**Für eine 3. Beteiligung zum RPD vorgesehene Änderungen**

**Hier: Änderungen der Verkehrsdarstellungen im Vergleich zur Fassung gemäß Regionalratsbeschluss vom 23.06.2016**

# Ä3BT-V-KÜ-Mönchengladbach – Jüchen Nr.01

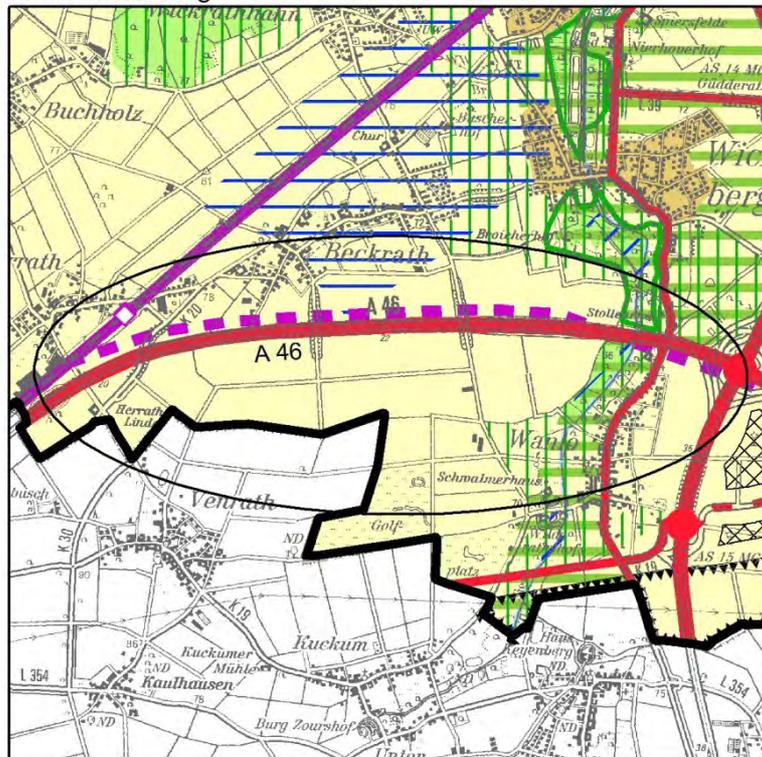
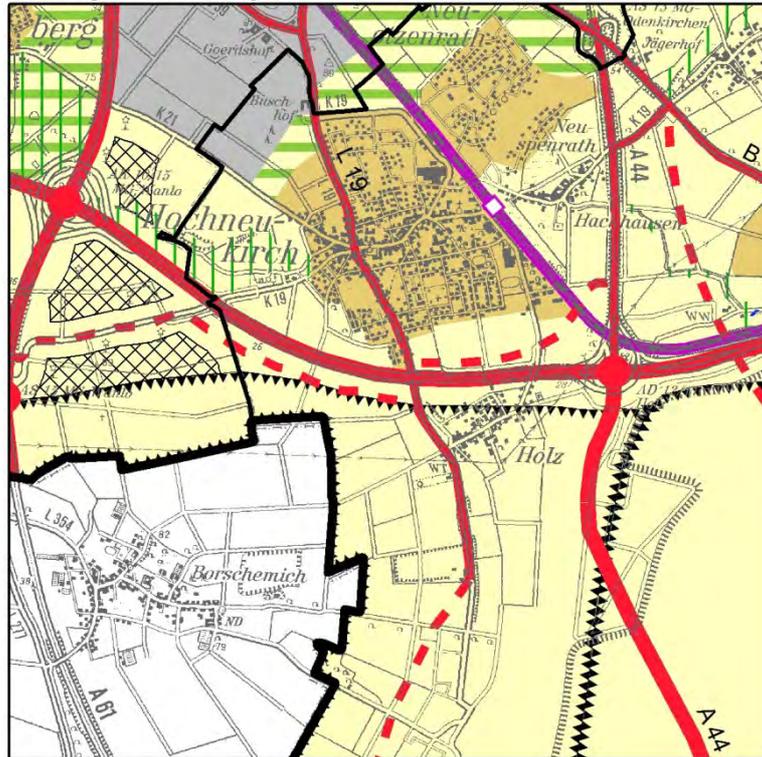
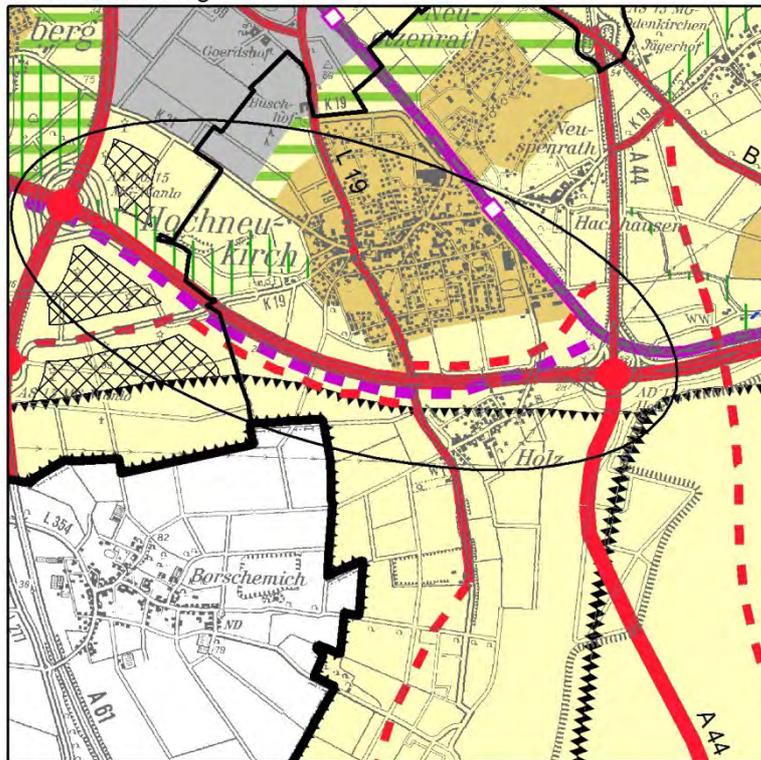
Die zeichnerische Darstellung der Rheydter Kurve mit Planzeichen 3.ba-2) erfolgt vor dem Hintergrund des mit dem Dritten Gesetz zur Änderung des Bundesschienenwegeausbaugesetzes am 29.12.2016 in Kraft getretenen Bedarfsplans für die

Bundesschienenwege. Dieser enthält eine neue Kategorie „Maßnahmen des potentiellen Bedarfs“. Er sieht für diese Maßnahmen vor, dass sie in den Vordringlichen Bedarf aufgenommen werden, sobald nachgewiesen ist, dass sie die Kriterien für die Aufnahme in den Vordringlichen Bedarf erfüllen. Es handelt sich damit – zusätzlich zu allen anderen Maßnahmen der Bedarfspläne – auch bei den Maßnahmen des Potentiellen Bedarfs um Bedarfsplanmaßnahmen, die gemäß den Inhalten der DVO LPIG in die zeichnerische Darstellung des Regionalplans aufzunehmen sind. Die Rheydter Kurve ist als eine derartige Maßnahme des Potentiellen Bedarfs Bestandteil des Bedarfsplans.

Die Darstellung von Bedarfsplanmaßnahmen ohne räumliche Festlegung erfolgt auf Grundlage der LPIG DVO; diese sieht vor, dass entsprechende Maßnahmen zeichnerisch in den Regionalplänen darzustellen sind. Durch die Darstellung wird gewährleistet, dass die Umsetzung der in den verkehrlichen Bedarfsplänen des Bundes und des Landes NRW verbindlich in Gesetzesform festgelegten Strecken langfristig nicht durch andere Planungen und Maßnahmen behindert wird.

# Ä3BT-V-KU-Düsseldorf-Langenfeld Nr.01

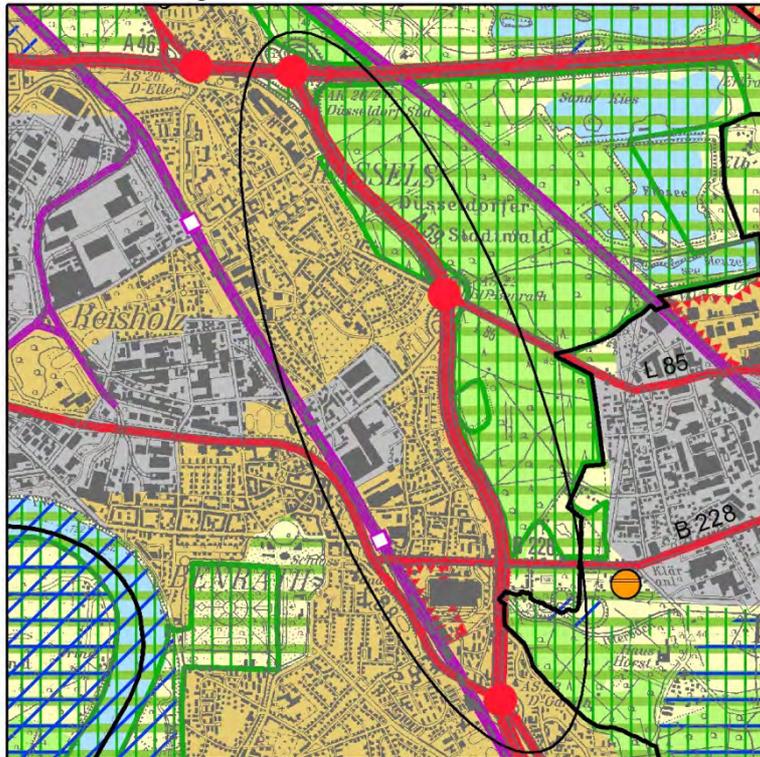
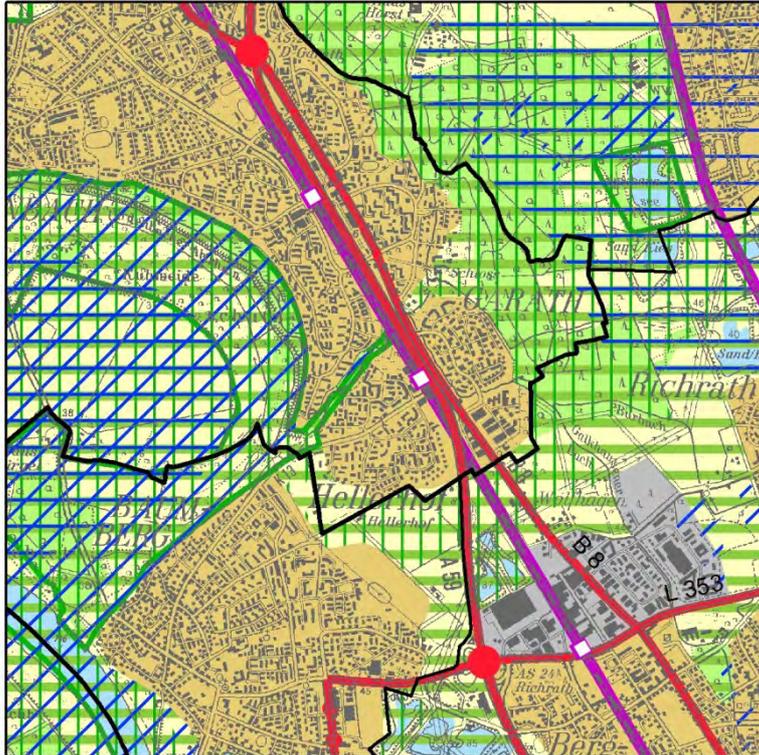
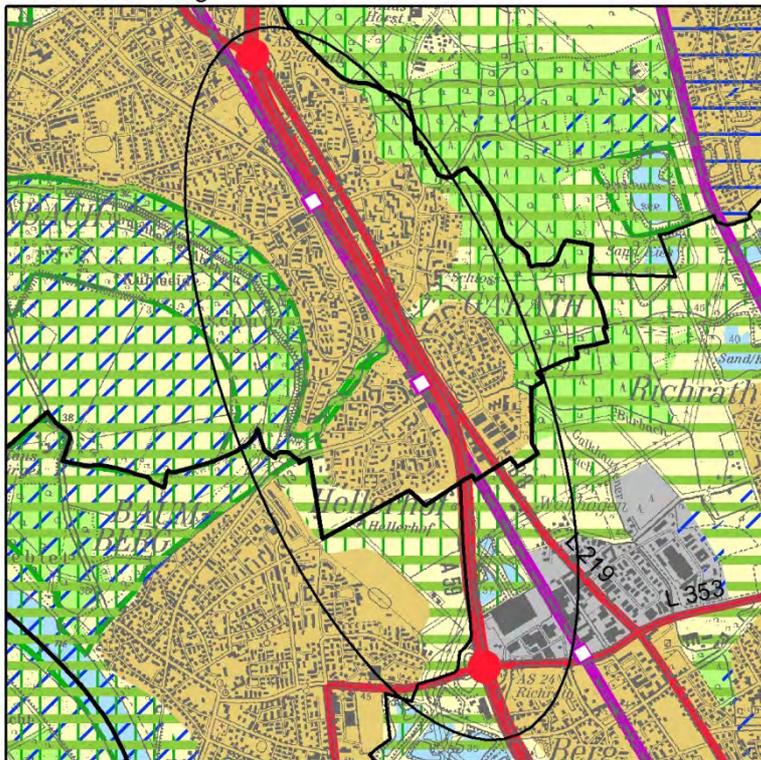
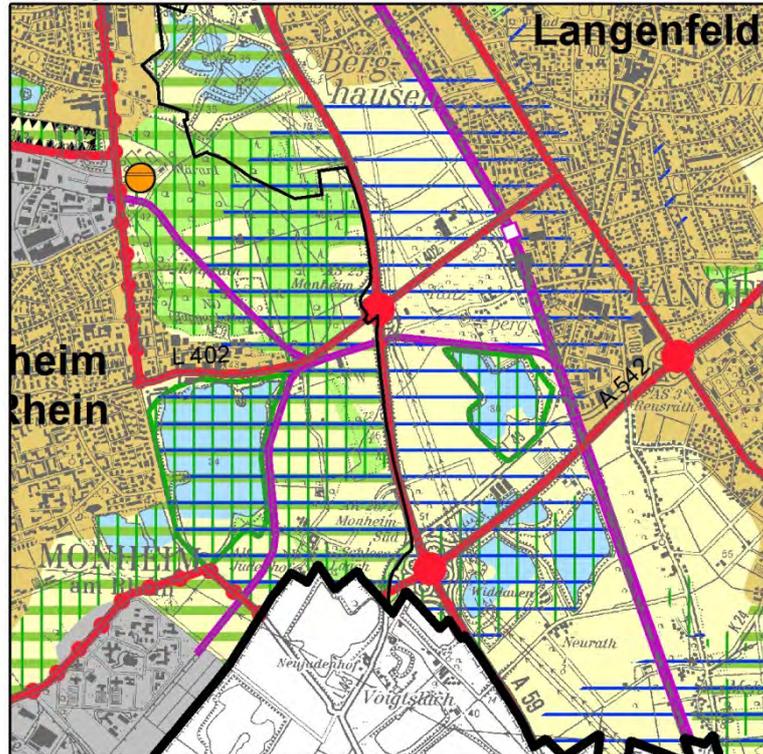
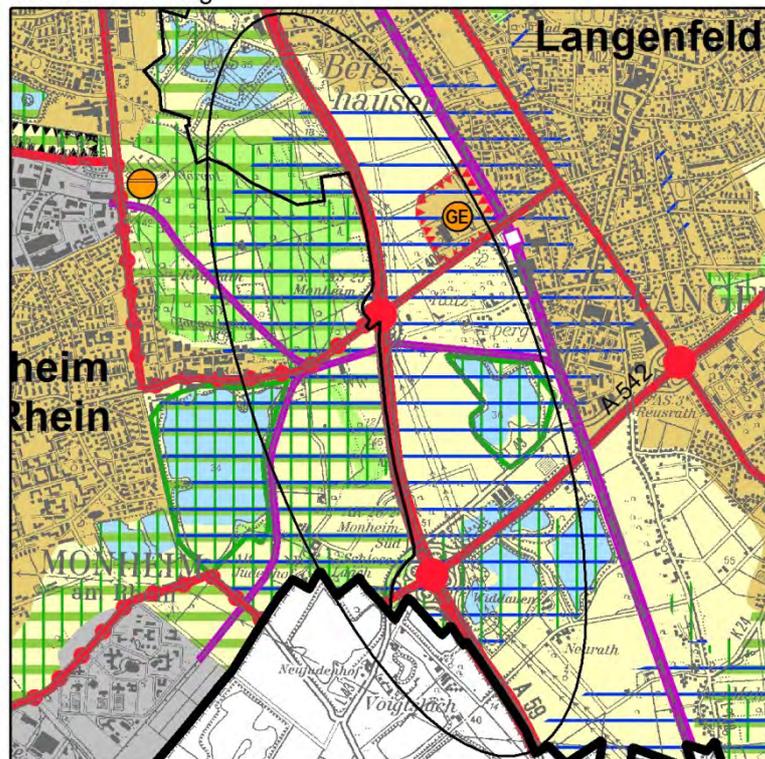
Für die Bundesautobahn A59 in den Stadtgebieten von Düsseldorf und Langenfeld (Fortführung auf Leverkusener Stadtgebiet außerhalb des Planungsraumes) war bisher eine zeichnerische Darstellung mit Planzeichen 3.ab-1) vorgesehen. Auf Grundlage der voranstehend beschriebenen Systematik wird die Darstellung korrigiert und eine Darstellung mit Planzeichen 3.aa-1) vorgesehen.

# Ä3BT-V-KÜ-Kalkar – Uedem Nr.01

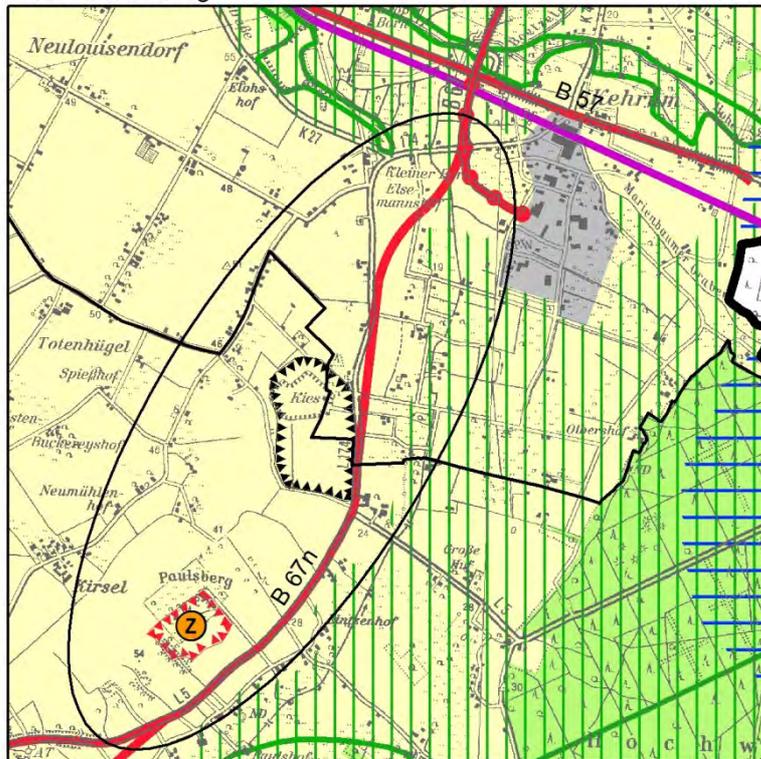
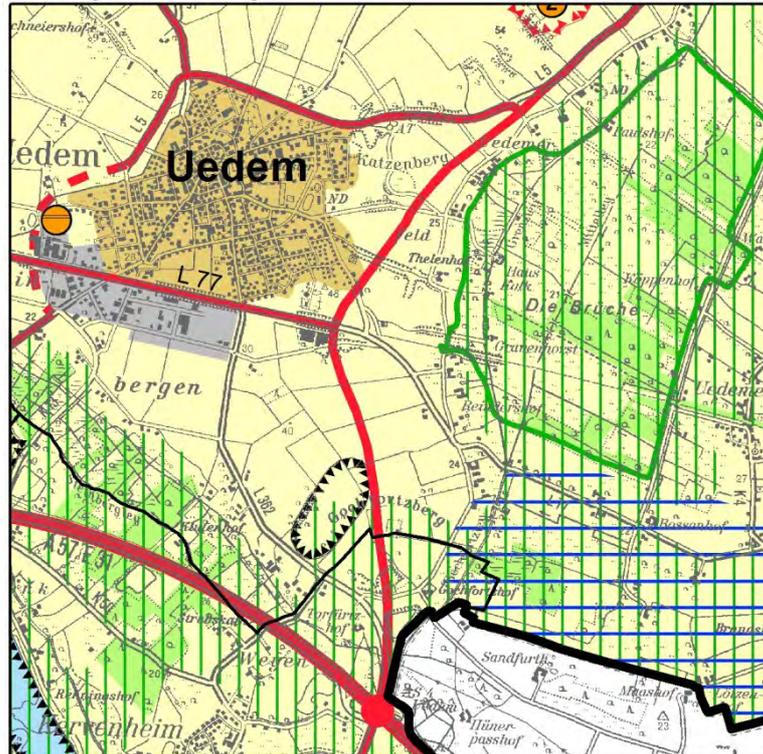
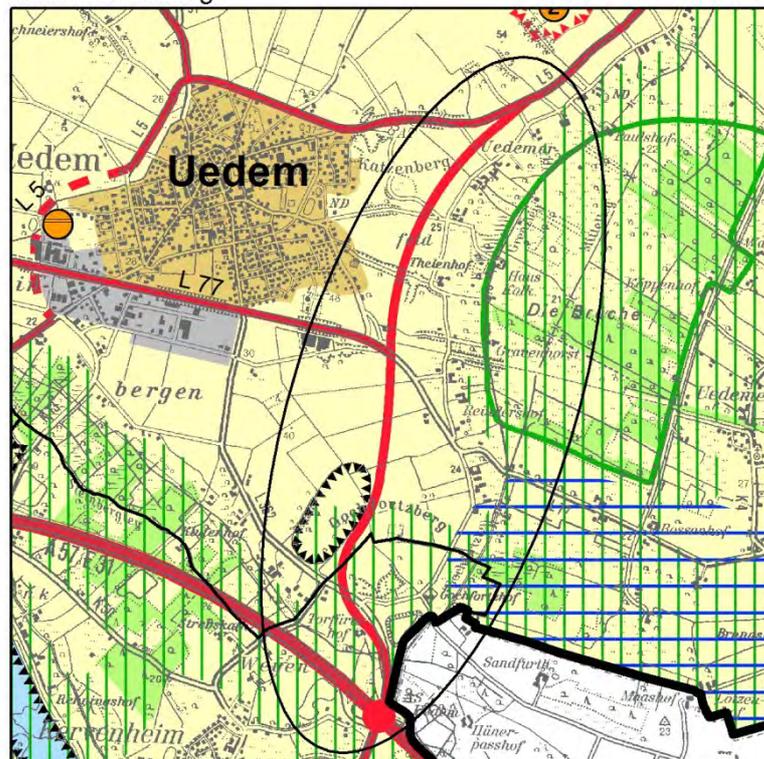
Der Regionalplan stellt entsprechend den Vorgaben der Durchführungsverordnung zum Landesplanungsgesetz die Bedarfsplanmaßnahmen des Bundes und des Landes zeichnerisch dar. Der Bundestag hat am 02.12.2016 die Ausbaugesetze ein-

schließlich der diesen als Anlagen jeweils beigefügten Bedarfspläne zum neuen Bundesverkehrswegeplan beschlossen; das Gesetz zur Änderung des Bundesfernstraßenausbaugesetzes, welchem der zugehörige Bedarfsplan anhängt, ist am 31.12.2016 in Kraft getreten. Die östlich der Ortslage Uedem zeichnerisch dargestellte B67n ist darin als Maßnahme für den vordringlichen Bedarf enthalten. Das damalige Ministerium für Verkehr, Energie und Landesplanung hat die Linienführung am 11.05.2005 bestimmt. Die bestimmte Linienführung ist für die Darstellung im Regionalplan bindend. Es wird die aktuelle Linienführung nach dem Stand der Planung dargestellt. Im Übrigen auf die Ausführungen im Kapitel 7.3.1 der Begründung verwiesen.

# Ä3BT-V-KÜ-Kleve – Kranenburg Nr.01

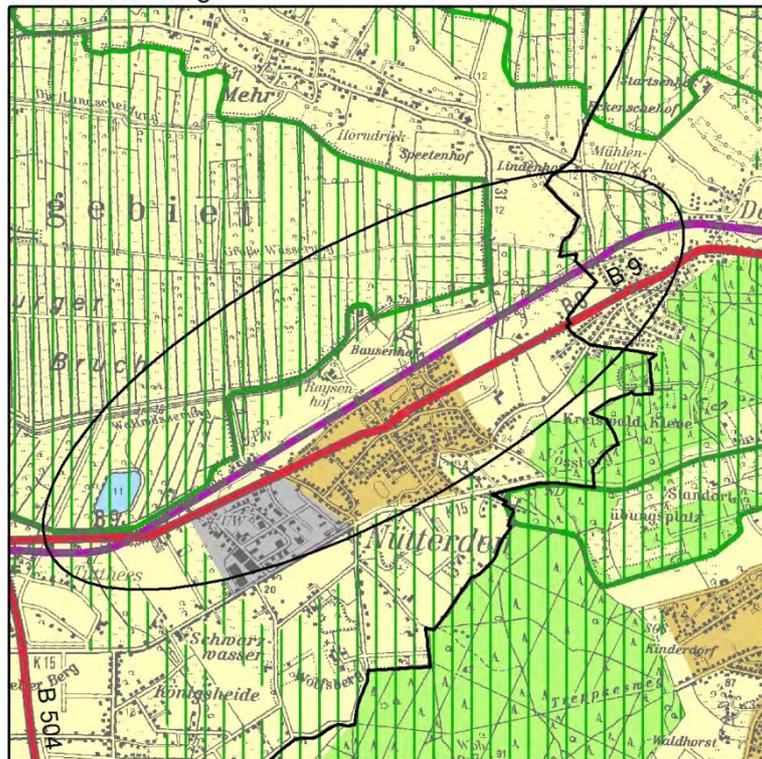
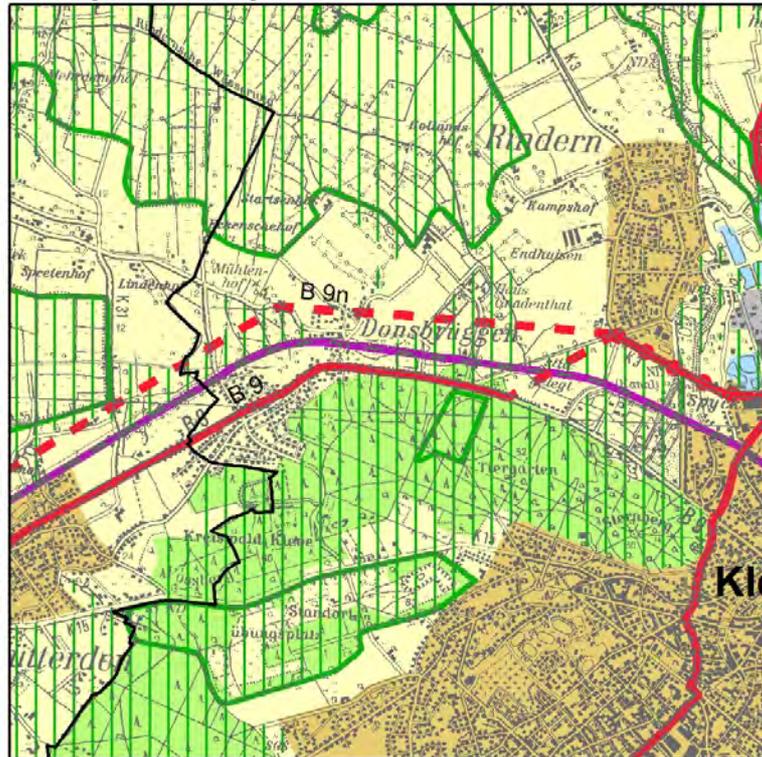
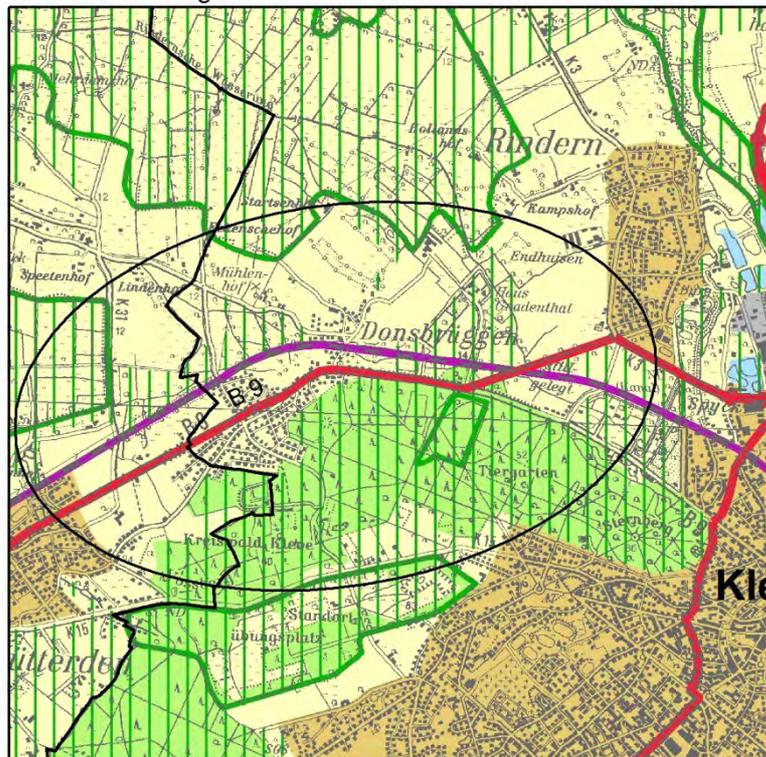
Der Regionalplan stellt entsprechend den Vorgaben der Durchführungsverordnung zum Landesplanungsgesetz die Bedarfsplanmaßnahmen des Bundes und des Landes zeichnerisch dar. Der Bundestag hat am 02.12.2016 die Ausbaugesetze einschließlich der diesen als Anlagen jeweils beigefügten Bedarfspläne zum neuen Bundesverkehrswegeplan beschlossen. Das Gesetz zur Änderung des Bundesfern-

straßenbaugesetzes, welchem der zugehörige Bedarfsplan anhängt, ist am 31.12.2016 in Kraft getreten. Die B 9 ist darin in der bisherigen Führung nicht mehr enthalten. Die Darstellung des RPD wird daher angepasst; die Trasse wird in ihrer bisherigen Führung gelöscht und die dem Bedarfsplan entsprechende Führung über die Eichenallee zeichnerisch dargestellt. Hierzu wird im Übrigen auf die Ausführungen im Kapitel 7.3.2 der Begründung verwiesen.

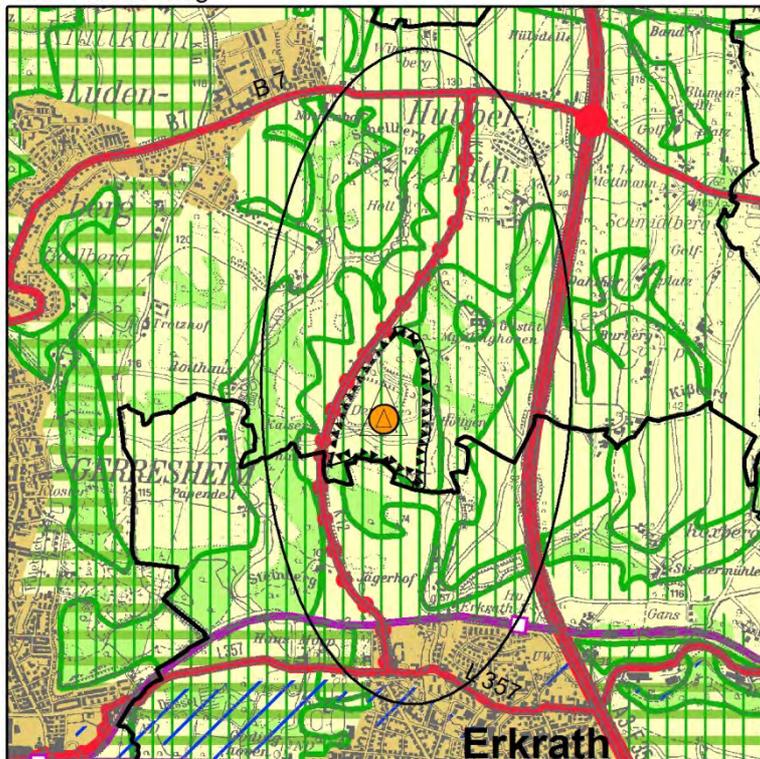
Die Darstellung der Straßen erfolgt unter Beachtung der in der Durchführungsverordnung zum Landesplanungsgesetz vorgesehenen Planzeichen. Die K12 stellt eine

regional bedeutsame Verbindung zwischen der B7 und der L357 dar. Sie dient außerdem der Anbindung der an der Düsseldorfer Stadtgrenze dargestellten Abfalldeponie. Sie war im GEP99 und im bisherigen Entwurf des RPD mit Planzeichen 3ab-1 dargestellt, welches gemäß der LPIG-DVO für Bundesautobahnen und Bundesstraßen – soweit nicht mit Planzeichen 3.aa) darzustellen – und Landesstraßen zu verwenden ist. Da es sich um eine Kreisstraße handelt, muss die Darstellung korrigiert und eine Darstellung mit Planzeichen 3.ac vorgenommen werden.

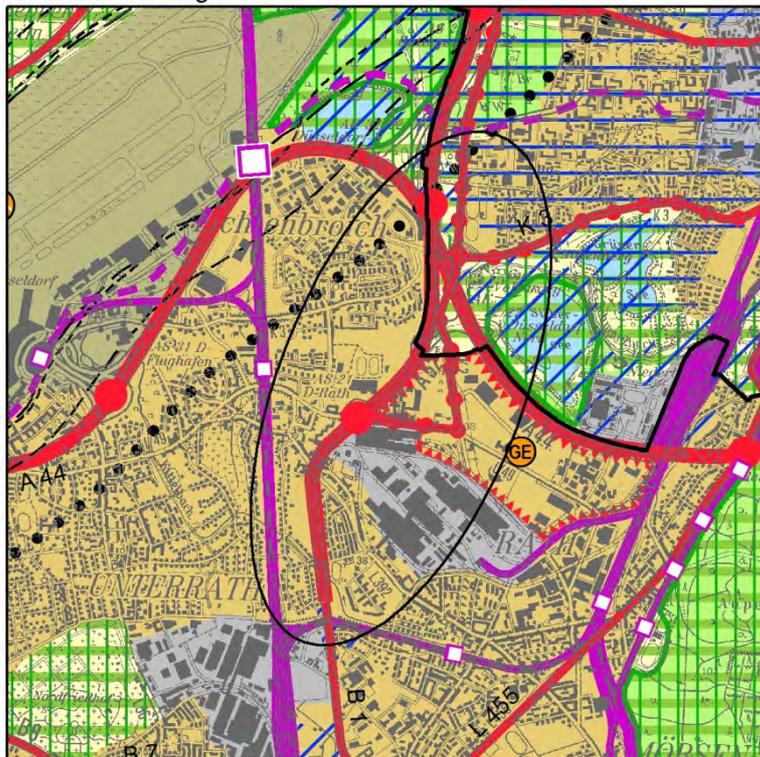
Für die Bundesautobahn A52 im Düsseldorfer Norden (nördlich des Netzknotens Düsseldorf-Rath, Übergang A52 / B1) war bisher eine zeichnerische Darstellung mit Planzeichen 3.ab-1) vorgesehen. Auf Grundlage der voranstehend beschriebenen Systematik wird die Darstellung korrigiert und eine Darstellung mit Planzeichen 3.aa-1) vorgesehen.

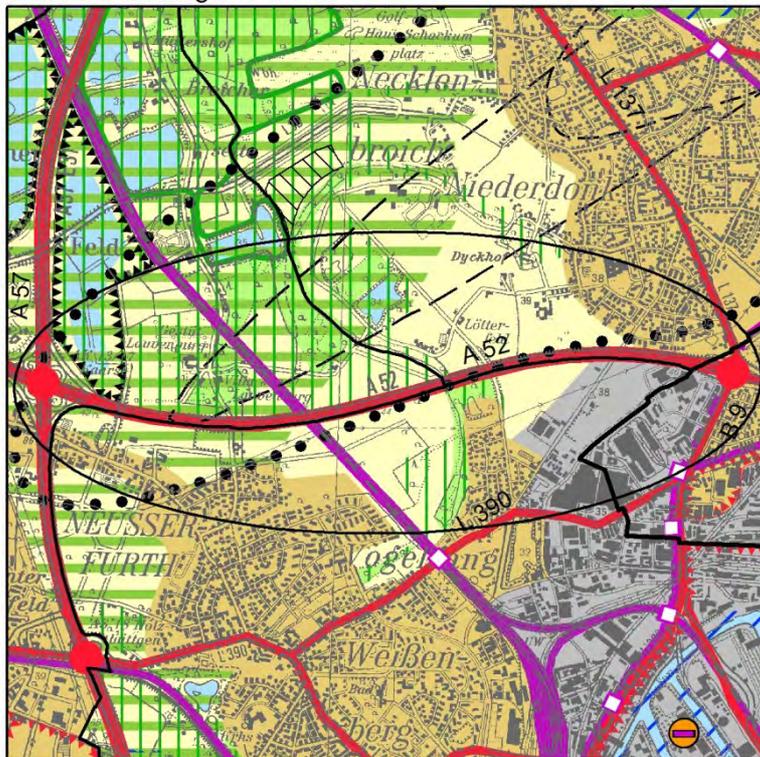
Für die Bundesautobahn A52 in den Stadtgebieten von Kaarst und Meerbusch war bisher eine zeichnerische Darstellung mit Planzeichen 3.ab-1) vorgesehen. Auf Grundlage der voranstehend beschriebenen Systematik wird die Darstellung korrigiert und eine Darstellung mit Planzeichen 3.aa-1) vorgesehen.
